## AVIS IRSN N° 2023-00157

**Objet :** Orano CE – INB n°175 - ECRIN  
**Gestion définitive des déchets de l'INB n°175 ECRIN - Rapport d'avancement des études et investigations 2015-2020 afin d'évaluer la faisabilité des options de stockage**

**Réf. :** Lettre ASN CODEP-DRC-2022-032843 du 16 août 2022

Figure 1 – Vue aérienne de la partie INB ECRIN du site de Malvési en février 2020, en phase de vidange des bassins B5 et B6 pour constituer les alvéoles PERLE et CERS.

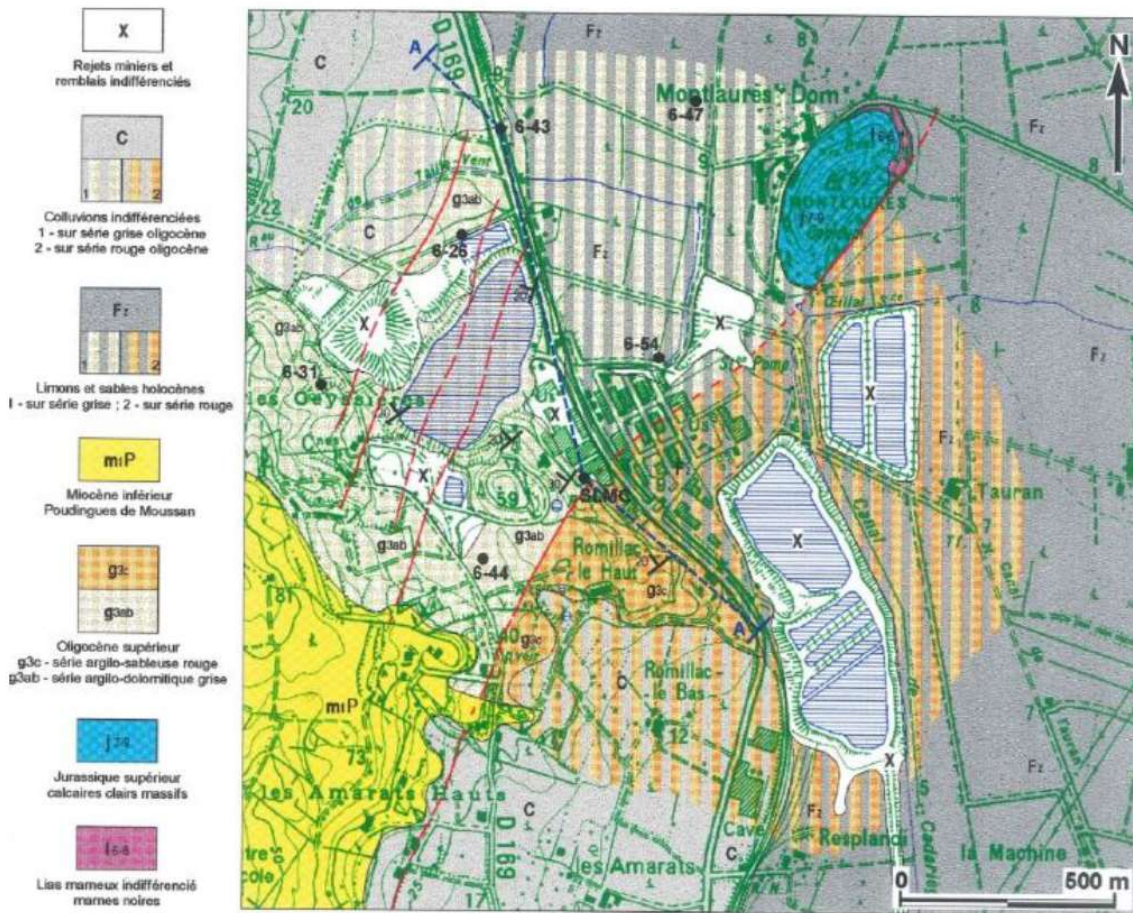
Le dossier d'étape 2020 traite, conformément à l'article 7 du décret du 20 juillet 2015 et à la lettre de l'ASN du 2 septembre 2019 précités, de la gestion définitive des déchets entreposés dans l'INB ECRIN (cf. Figure 1 en annexe au présent avis) et prend en compte l'inventaire suivant :

- les déchets historiques, d'un volume de 331 000 m<sup>3</sup>, constitués principalement par les résidus de traitement de la conversion de l'uranium (RTCU) produits avant le 1<sup>er</sup> janvier 2019, entreposés sous formes de boues dans les anciens bassins de décantation B1 et B2, par les terres et matériaux de carrière mélangés à ces déchets, par les matériaux de carrière utilisés pour réaliser une couverture sur ces déchets, ainsi que par la partie historique des boues de décantation contenues dans les bassins B5 et B6, destinées à être reprises au sein d'une alvéole dénommée PERLE de 27 000 m<sup>3</sup> créée dans le périmètre de l'INB ECRIN ;

Le rapport d'étape 2020 présente des analyses supplémentaires réalisées sur des échantillons prélevés dans les différentes composantes du massif (sol de couverture, mélange sols et boues, boues et résidus miniers) au niveau des bassins B1 et B2. Ces analyses, qui confirment les ordres de grandeur des caractéristiques radiologiques et chimiques globales mentionnées ci-avant, montrent que la radioactivité est majoritairement associée aux particules fines, d'un diamètre inférieur à 80 µm. Sur cette base, Orano indique qu'un déclassement en déchets TFA (activité massique inférieure à 100 Bq/g) d'une fraction importante de ces déchets pourrait être envisagé. L'IRSN convient que les données acquises montrent que des composantes du massif ou des fractions granulométriques de composantes présentent des activités massiques inférieures à 100 Bq/g. Sous réserve de la confirmation de la représentativité de cette étude granulométrique et selon sa propre analyse des résultats présentés, qui tient compte de la remise en équilibre du <sup>230</sup>Th et de ses descendants, l'IRSN estime qu'environ un tiers du volume des déchets historiques pourrait être concerné. Au regard des gains potentiels qui pourraient être obtenus en termes de réduction du volume de déchets à prendre en compte pour la conception d'un stockage de déchets FA-VL sur le site de Malvézi, **l'IRSN estime que la stratégie d'Orano visant d'une part à consolider la représentativité des résultats obtenus dans le cadre de cette première étude granulométrique et d'autre part, à établir la faisabilité d'une méthode de tri granulométrique à une échelle industrielle des déchets entreposés dans l'INB ECRIN, est pertinente.**

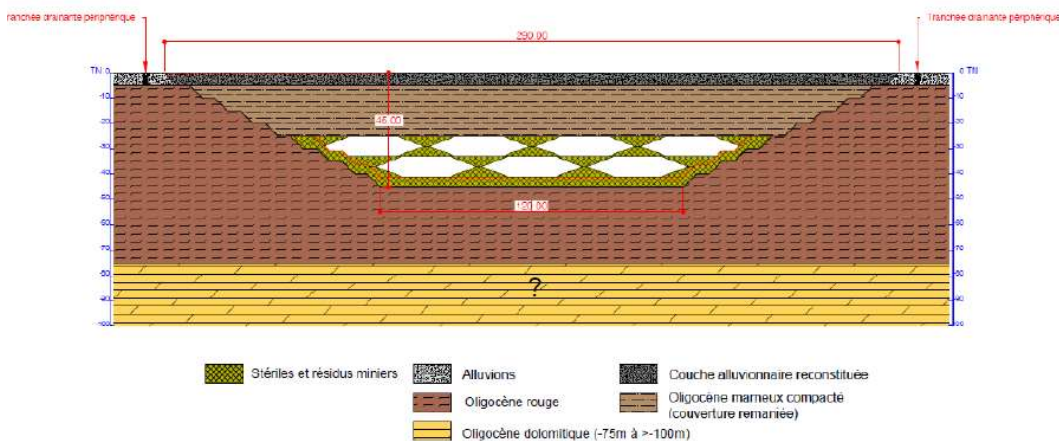
Les connaissances acquises avant ces nouveaux forages ont permis d'établir que le site de Malvési est situé dans un bassin qui s'est déposé lors de l'ouverture du Golfe du Lion à partir de l'Oligocène, sur les calcaires du Jurassique (cf. Figure 2 en annexe au présent avis). Ces calcaires abritent un aquifère karstique exploité pour l'irrigation et l'eau potable. Les couches de l'Oligocène sus-jacentes, peu perméables, sont essentiellement constituées d'une "Série grise" (OG) et d'une "Série rouge" (OR), étudiées comme roches hôtes potentielles pour accueillir l'installation de stockage des déchets. Ces formations constituent la base d'une nappe libre développée au sein des alluvions récentes du Quaternaire et drainée par l'Aude. Le secteur de Malvési est composé de deux sous-bassins versants, « nord-ouest » et « sud-est », séparés par le dôme du Mont Laurès. La faille au sud-est du dôme du Mont Laurès borde le sous-bassin sud-est, sur lequel est implantée la majeure partie du site. Cette faille traverse le site de Malvési et met en contact, avec un rejet vertical de l'ordre de 200m, l'OG sub-affleurant à l'ouest avec l'OR sub-affleurant à l'est. Le sous-bassin nord-ouest est bordé par une autre faille majeure (non visible en surface) et coupé en dominos par de plus petites failles, dont certaines, présentant jusqu'à plusieurs dizaines de mètres de rejet, ont été reconnues sur le site de Malvési au niveau du bassin de rétention (ancienne mine de soufre à ciel ouvert située au nord-ouest du site).

De manière générale, l'IRSN constate que les connaissances acquises à ce stade par Orano permettent de décrire la lithologie des couches de l'Oligocène et d'identifier des caractéristiques structurales et hydrogéologiques principales du site de Malvési et de son environnement immédiat. Ainsi, plusieurs failles sont cartographiées sur la base de travaux anciens, avec des informations qui restent toutefois parcellaires ou inexistantes en termes de localisation précise, de nature et de propriétés hydrogéologiques (caractère drainant ou non par exemple) de ces discontinuités. L'IRSN considère en outre possible que d'autres failles de rejet pluridécamétrique affectent

les couches de l'Oligocène sans avoir pu être identifiées par les investigations conduites à ce stade. S'agissant des propriétés de ces formations géologiques, la campagne récente de forages réalisée par Orano constitue des travaux de terrain de qualité, qui mériteront d'être plus finement interprétés, synthétisés et exploités, en particulier pour constituer le modèle hydrogéologique du site décrivant les interactions entre la nappe alluviale, les formations oligocènes et l'aquifère jurassique. En outre, l'IRSN considère que les valeurs de perméabilité et de coefficient de sorption des radionucléides mesurées confirment qu'il existe dans l'OG comme dans l'OR des niveaux marneux avec des caractéristiques d'intérêt vis-à-vis du confinement hydraulique et chimique des solutés. L'épaisseur et l'extension de ces niveaux marneux restent toutefois méconnues à ce stade. De plus, les propriétés de sorption présentées à ce stade pour les formations Oligocènes apparaissent bonnes pour le plutonium et le thorium, mais relativement faibles pour l'uranium et le radium (20 à 50 L/kg pour l'uranium et 8 à 30 L/kg pour le radium) au regard des valeurs habituellement constatées dans les milieux naturels (jusqu'à 70 000 L/kg pour l'uranium et jusqu'à 95 000 L/kg pour le radium dans les sols et sédiments<sup>1</sup>).
